（仮称）岩手久慈風力発電事業 環境影響評価準備書

補足説明資料

東急不動産株式会社

風力部会 補足説明資料 目次

図 2 積替え場における機械稼働位置及び予測対象住宅

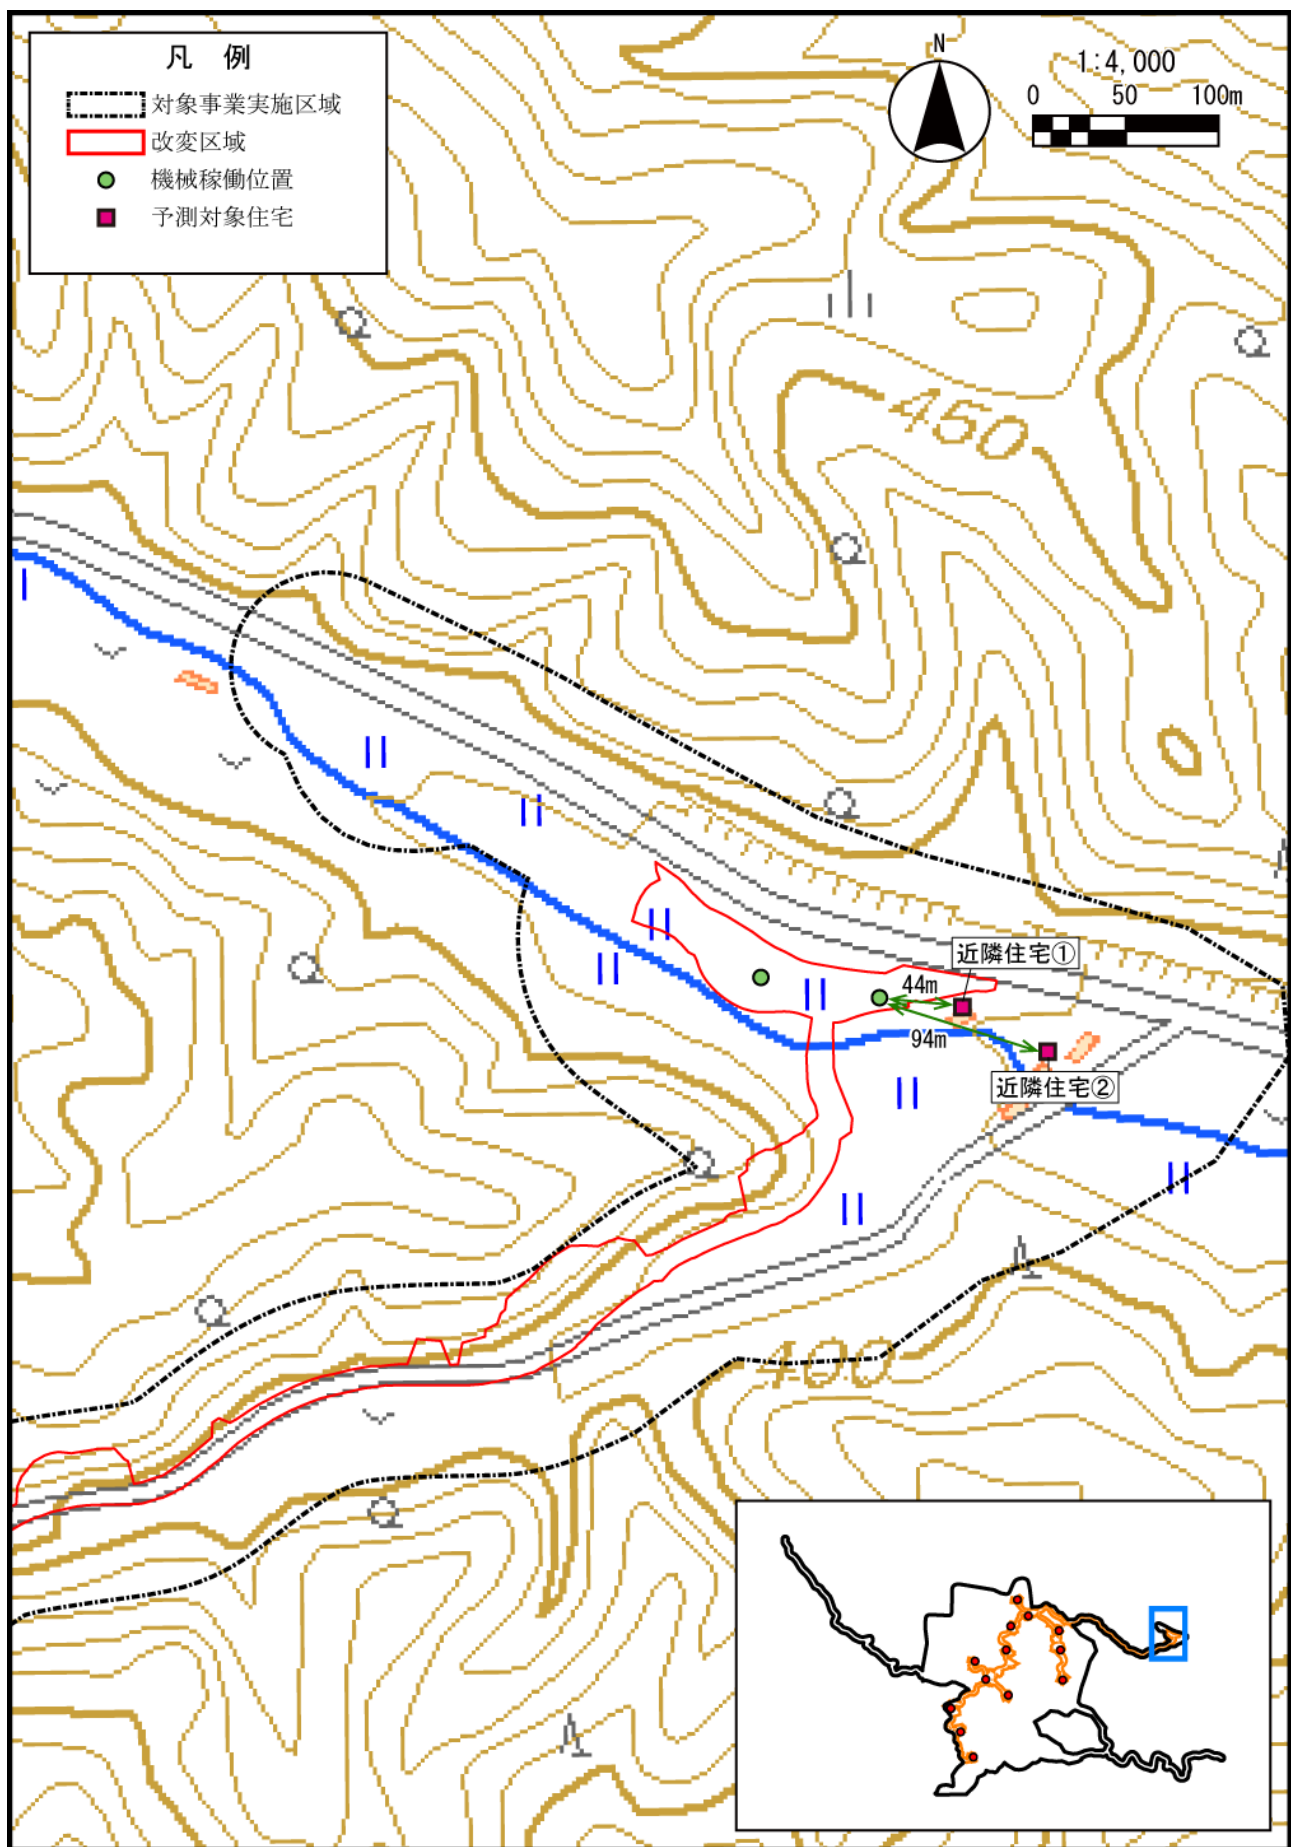
・大型資材の輸送に際しての積み替えは具体的にどこで行うのでしょうか。「積み替え場は主要地方道 42 号と対象事業実施区域の接続部で検討している」とありますが、この部分には民家が存在しているのではないのでしょうか。民家がおおむね 100m 以内にある場合には二酸化窒素の短期評価を行ってください。

・積み替え場の位置については図 2 のとおりであり、最寄り住居 2 軒における二酸化窒素の影響を以下のとおり予測いたしました。

二酸化窒素の 1 時間値は、地上 1.5m で近隣住宅①が 0.029ppm、近隣住宅②が 0.049ppm、地上 3.5m で近隣住宅②が 0.062ppm であった。

建設機械の稼働 (積替え場) による二酸化窒素の 1 時間値については、環境基準や環境目標値の設定はないが、中央公害対策審議会の専門委員会による指針値¹である、「短期暴露については 1 時間暴露として 0.1~0.2ppm」が示されており、このゾーン以下であった。

図 3 対象事業実施区域及びその周囲における風力発電事業

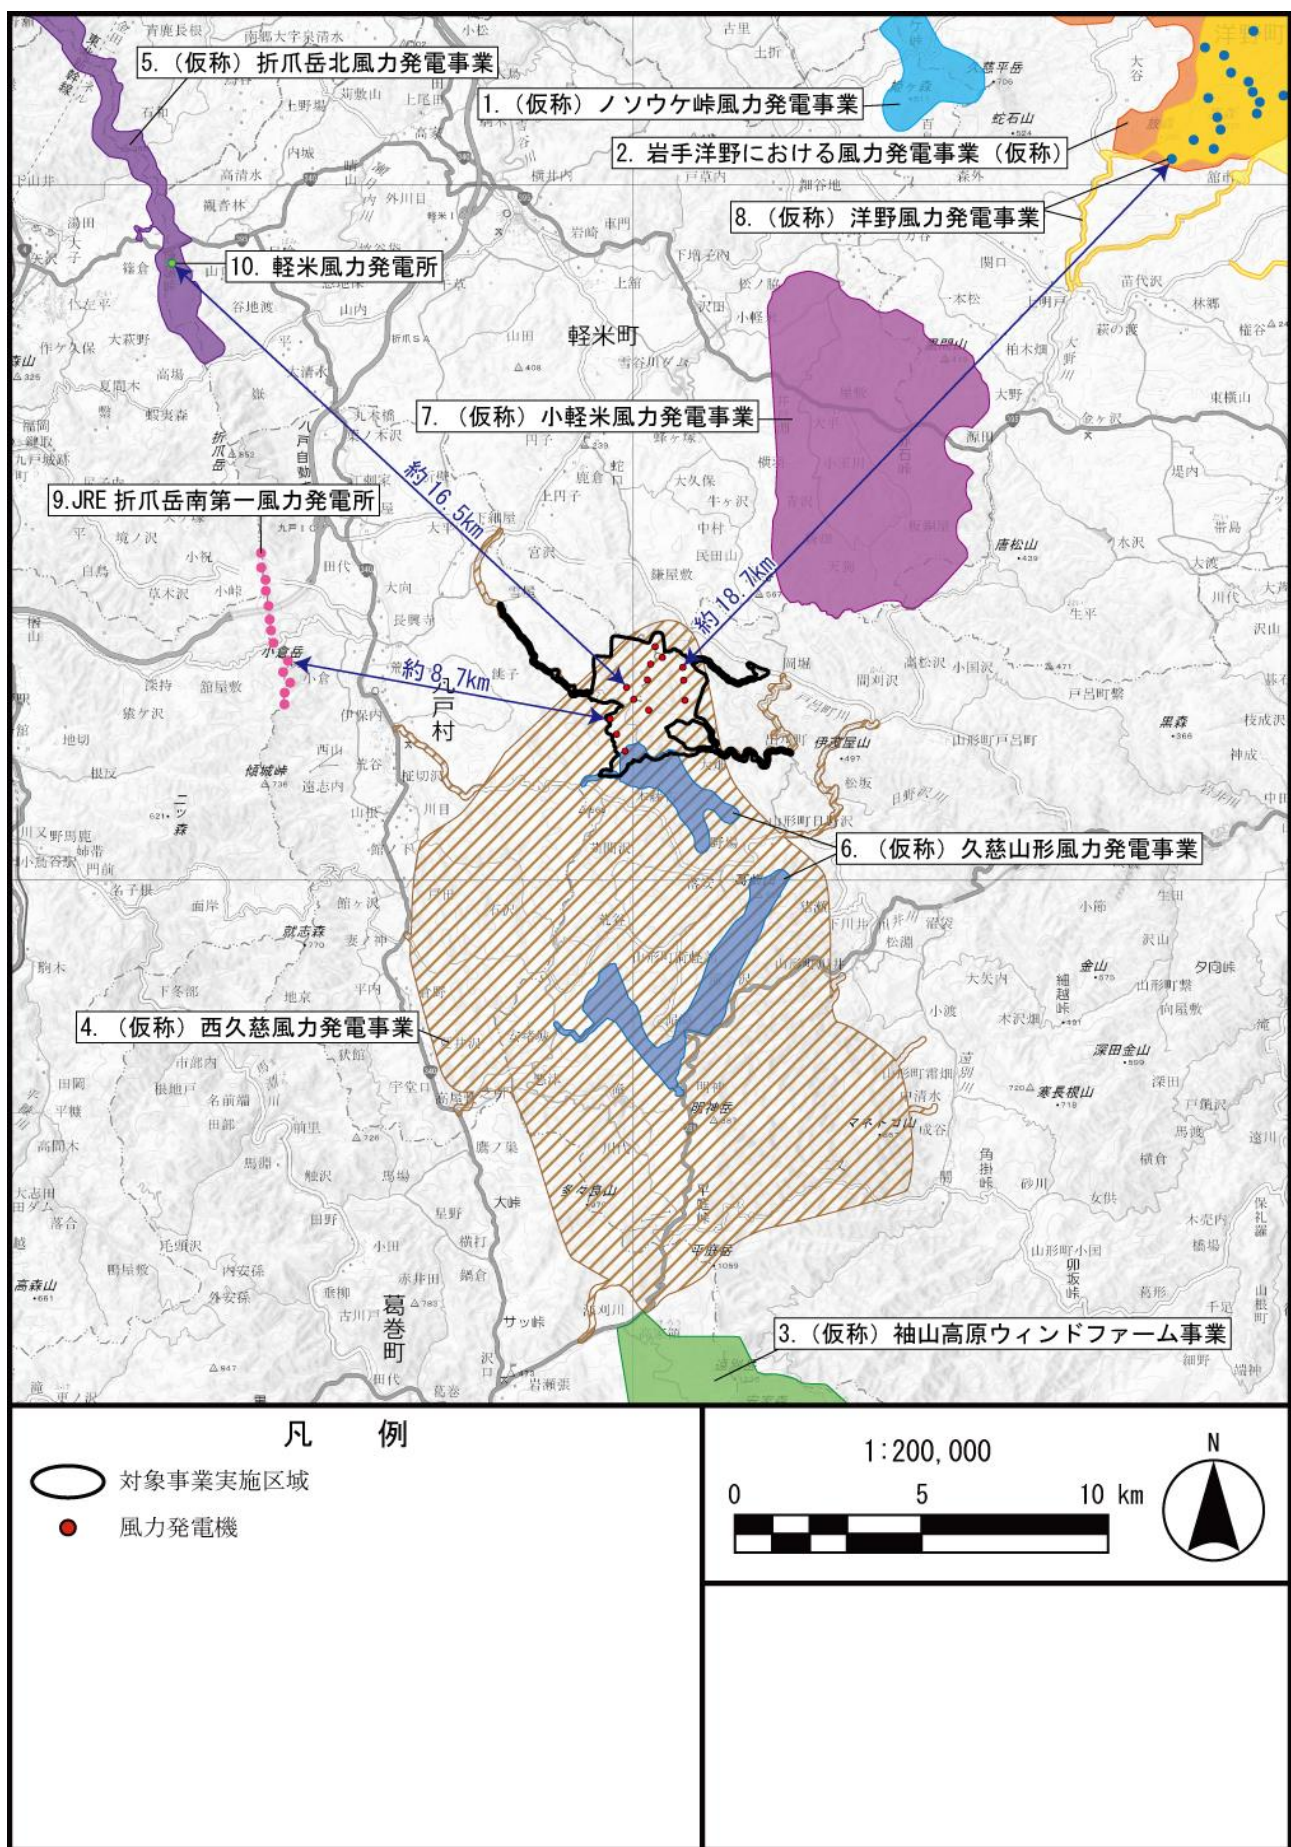
周辺他事業の位置・範囲が示されていますが、風車位置が明示されている他事業は No. 9 事業のみようです。No. 10 はすでに運転中であり、No. 8 も準備書手続き終了とありますので、風車位置はほぼ確定しているものと思われます。これらの風車位置も可能な限り図中に明示して下さい。

No. 10「軽米風力発電所」は1基のみであり、準備書 p. 52 においては緑丸印でお示ししております。No. 8「（仮称）洋野風力発電事業」については、図 3 のとおり準備書に示されている風力発電機の配置を追記いたしました。

図 4(1) 久慈気象観測所の雨量と、水質調査各地点の濁度、浮遊物質質量及び流量との比較

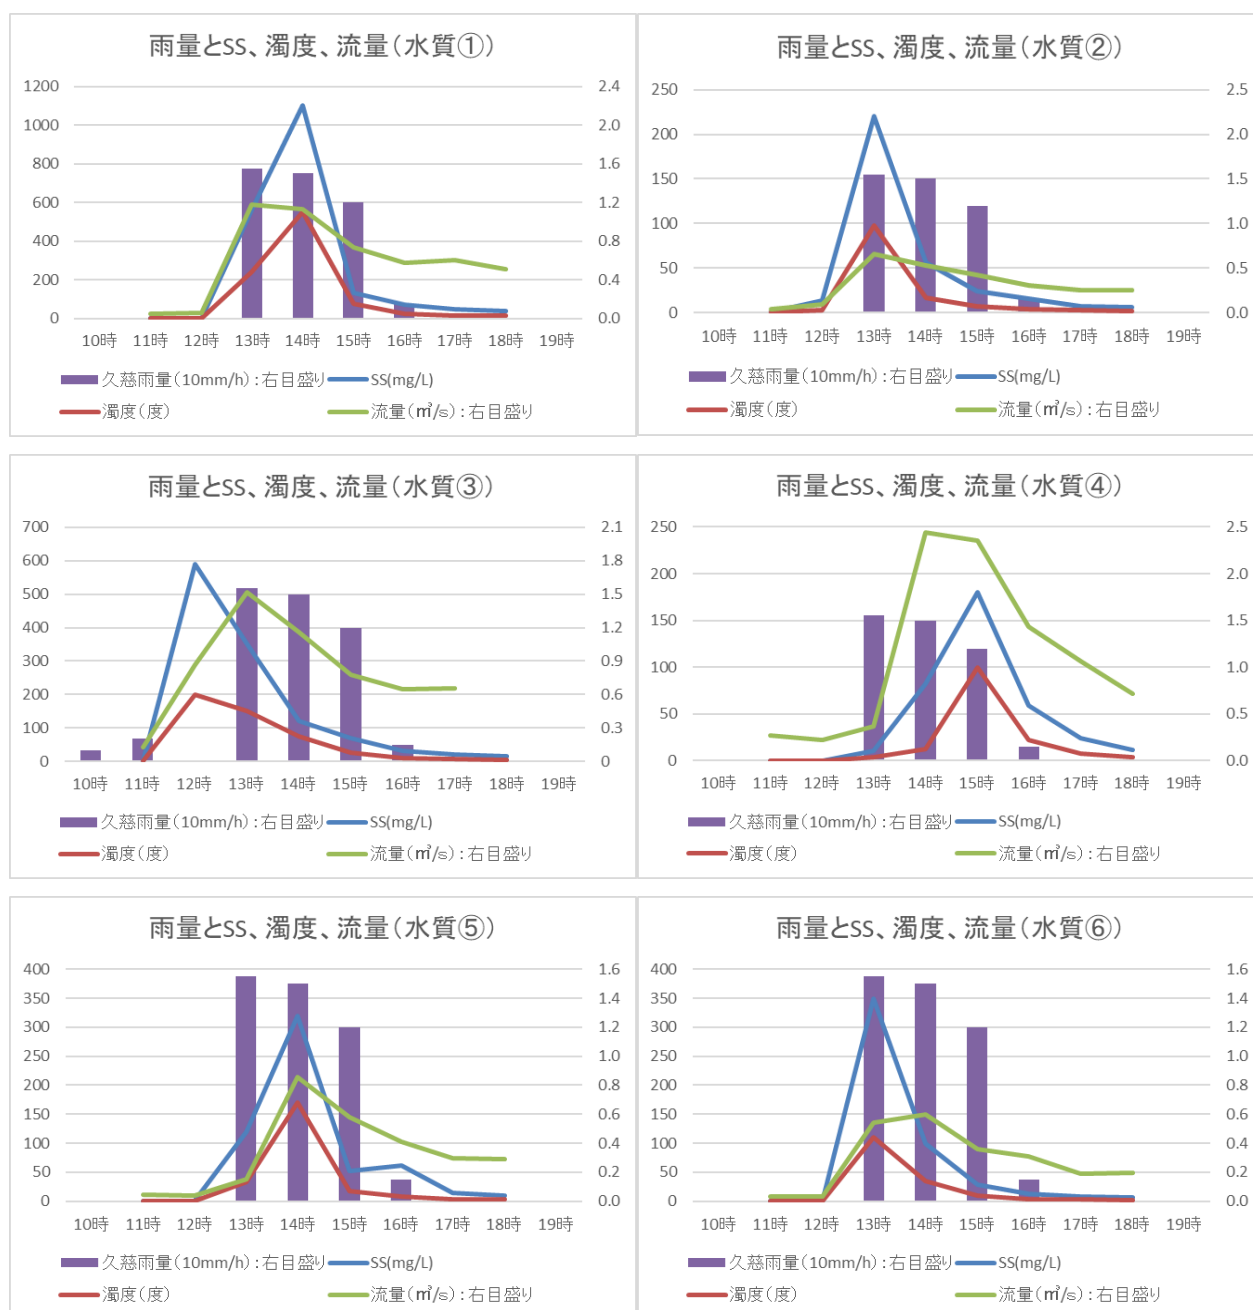
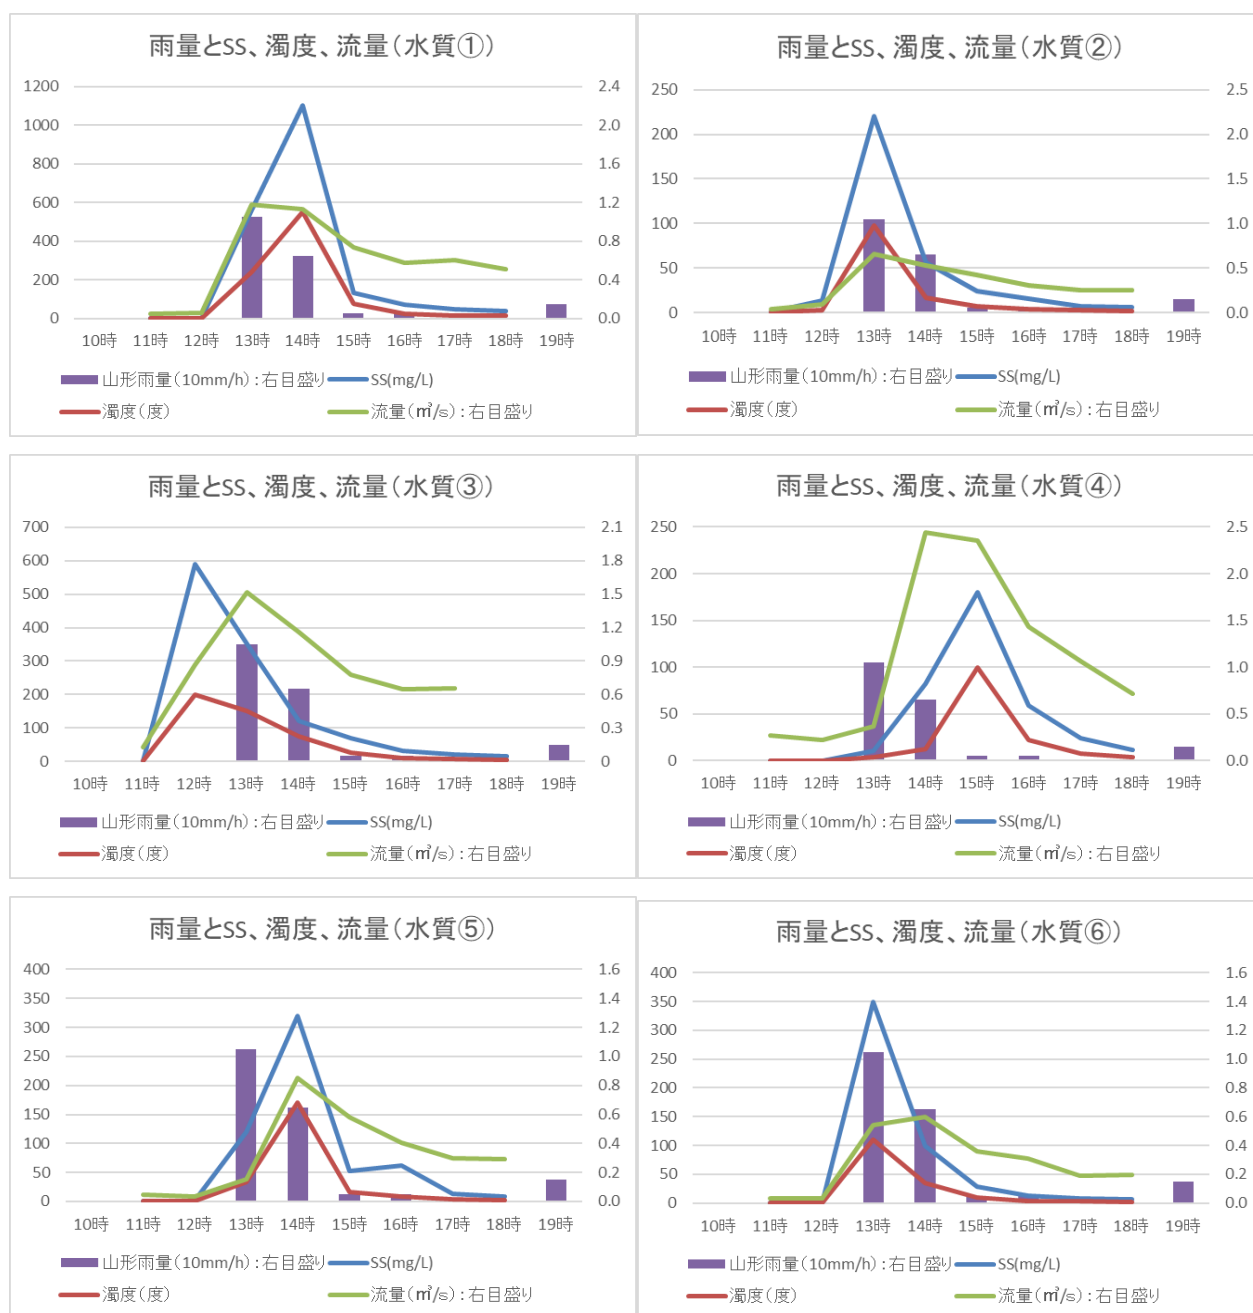
- ・調査結果は表で示されていますが、表のみでは以上の関係は読み取りづらいものがあります。例えば降水量の時系列図を作成し、その図に水質計測時点での流量・浮遊懸濁物質量の情報を重ねるなどの工夫を施していただけると、分かりやすい整理になると思います（他の環境影響評価においても同様のお願いをしています）。

- ・比較されている降水量のデータは、表 10. 1. 2-4 で久慈気象観測所の値が用いられていますが、当該観測所の位置は事業実施区域からはかなり離れています。例えば、p. 53～54 において、より近接した観測所として、軽米・大野・山形の 3 地点のデータが示されています。なぜこれらの地点の降水量データが使用されていないのでしょうか（観測日が R6 年度であるので、準備書作成時でデータが未発表？）。

- ・降雨時調査結果については、沈砂池排水が常時水流に到達と予測した場合に、調査期間中の浮遊物質量が最大値となったところのデータを使用します。時系列データを予測・評価に使用しないためグラフ化はしておりませんでした。3 回目降雨時調査時のグラフは図 4 のとおりです。

- ・準備書では、局所豪雨的な雨量を使った予測という観点で 10 年確率雨量の値が軽米（41.6 mm）、大野（39.0 mm）、山形（46.7 mm）より大きい久慈の値（49.6 mm）を使用しており、軽米、大野、山形の気象観測所時間雨量データについては使用しませんでした。ご指摘を踏まえ、評価書においては山形気象観測所データの使用について検討いたします。

図 5 残留率と沈降速度による沈降特性係数
 (土質⑤及び①における、異なる算出時間での沈降特性係数の比較)

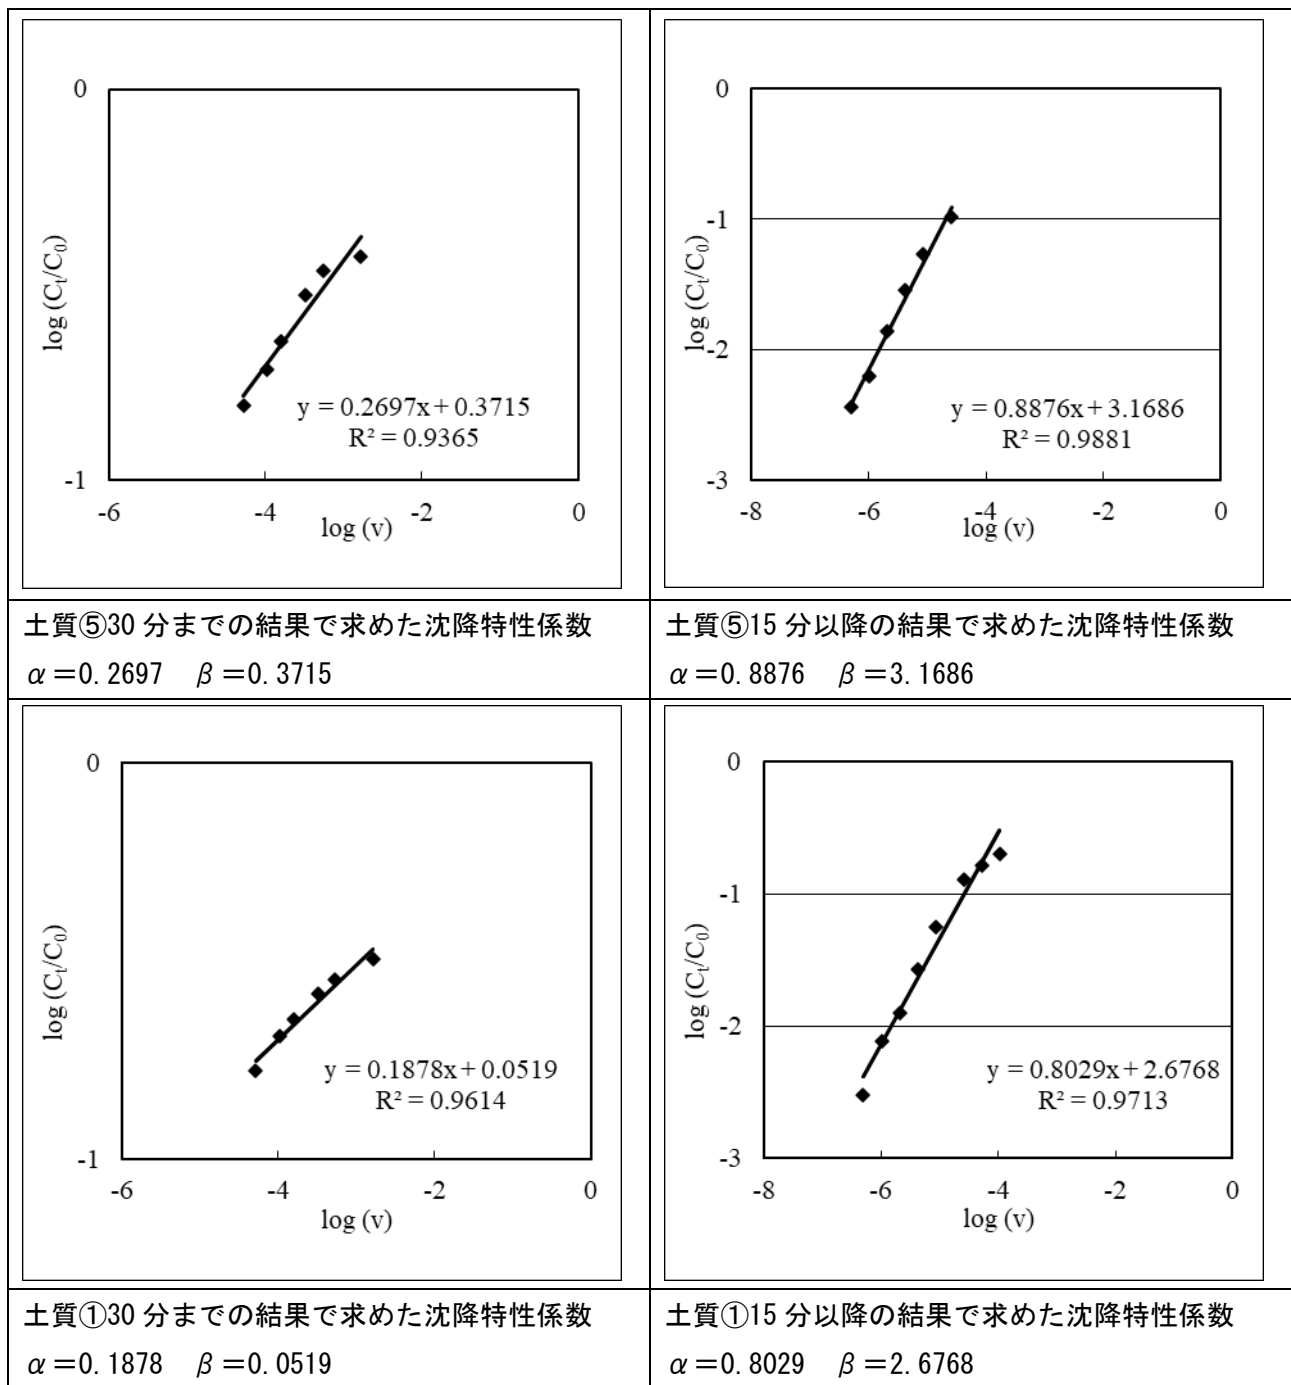
土質⑤の沈降特性係数を使用した理由を記載して下さい。

土質⑤の回帰直線の適合度は必ずしも十分とは言えませんが、この式を使う妥当性について考察して下さい。

回帰式⑤の妥当性に関する考察および試算、ありがとうございます。ご指摘のように安全側の予測にはなっていますが、降雨量が多くなった際に必要以上に過大な予測値となるのも問題かと思えます。沈降特性係数として厳しくなる値を使用しているだけになおさらです。調査結果の不確実性は考慮しつつ、適切な評価方法を使用して下さい。

- ・土質①～⑤の沈降特性係数をもとに浮遊物質量を予測し、浮遊物質量が最も高い予測結果となった土質⑤の特性係数を使用しました。
- ・土質⑤の1次回帰式については決定係数（ R^2 ）が0.9以上で、回帰直線への測定結果の適合度が高い沈降試験30分までの結果での決定係数とほとんど同じであったことからそのまま採用しました。
- ・土質⑤の1次回帰式について、30分までの調査結果を用いた場合の沈降特性係数を求めると、 $\alpha = 0.2697$ $\beta = 0.3715$ となります。この特性係数を用いて各沈砂池排水の浮遊物質量を求めると表1の赤字で示した結果になります。30分までの結果を用いて沈降特性係数を求めたのは30分後の浮遊物質量測定結果が467mg/L（残留率15.5%）であり、今回30分までの回帰式で予測した最も低い浮遊物質量（降雨条件15.5mm/hの予測結果462 mg/L）の範囲を網羅できる結果だからです。この予測結果から、準備書でのすべての測定結果を用いた予測結果は沈降速度が遅くなり、30分までの回帰式を用いた予測結果よりも安全側の予測になっていると言えますが、表1に示すとおり予測結果に差が出ていることから、評価書においては沈降特性係数を変更して予測結果を示すことを検討いたします。
- ・土質①の一次回帰式を、30分までの調査結果を用いた場合の沈降特性係数を求めると、 $\alpha = 0.1878$ $\beta = 0.0519$ となります。この沈降特性係数を用いて各沈砂池排水の浮遊物質量を求めると、土質⑤の30分までの調査結果を用いた場合の沈降特性係数での浮遊物質量に比べて少ない予測になりますので、30分までの沈降試験結果を用いて予測する場合でも土質⑤の沈降特性係数を使用することで安全側の予測になります。

ご指摘を踏まえ、評価書においては予測に用いる設定雨量を考慮の上、適切な沈降特性係数を設定し、予測することといたします。

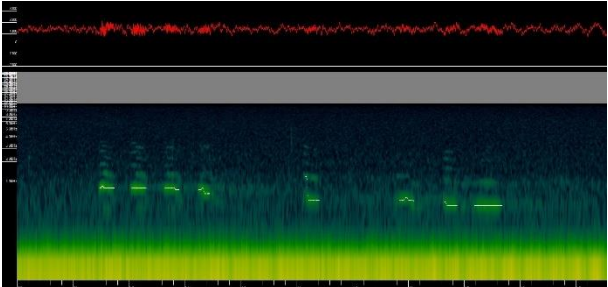
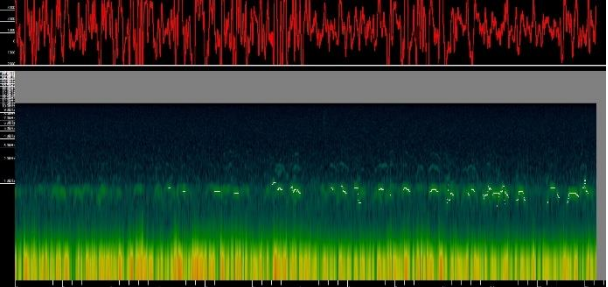
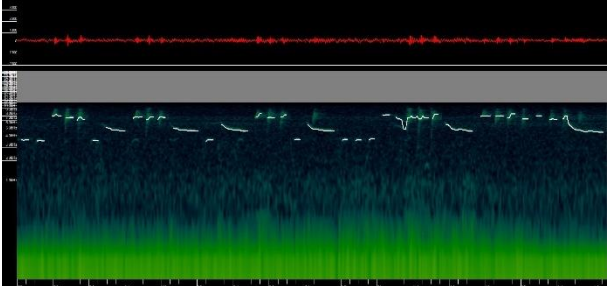
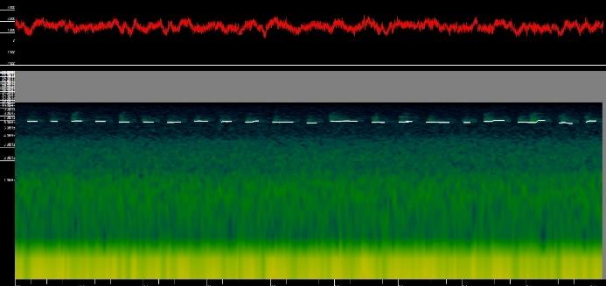
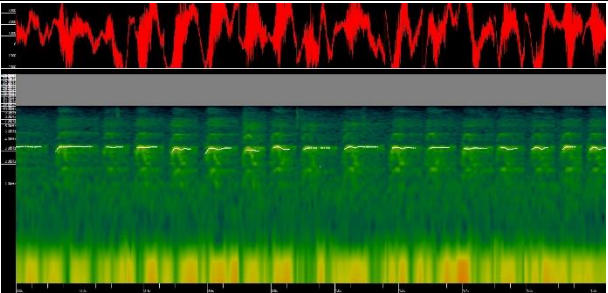
複数種での秋冬のスペクトログラムを比較して示していただきたいと思います。（オオハクチョウとコハクチョウの違い、オオアカゲラとアカゲラの違い、ホオジロとカシラダカの地鳴きの違いなど）。

オオハクチョウ 特徴：コオー、コオー、コオー（にごる）	 コハクチョウ 特徴：コオー、コオー、コオー
 ホオジロ 特徴：チチチ、チチチ、チチチ	 カシラダカ 特徴：チッ、チッ、チッ

アカゲラ属	⇒準備書ではオオアカゲラ、アカゲラそれぞれを記載しておりますが、オオアカゲラおよびアカゲラの音声識別は難しく、明確に特徴を捉えたスペクトログラムをお示しすることができません。非常に僅かな違いですが、オオアカゲラは濁り、アカゲラは澄んだ鳴き声に聞こえますが、改めて確認した上で、評価書において音声録音調査における結果はアカゲラ属として修正する可能性も含め再整理いたします。
特徴：キョン、キョン、キョン
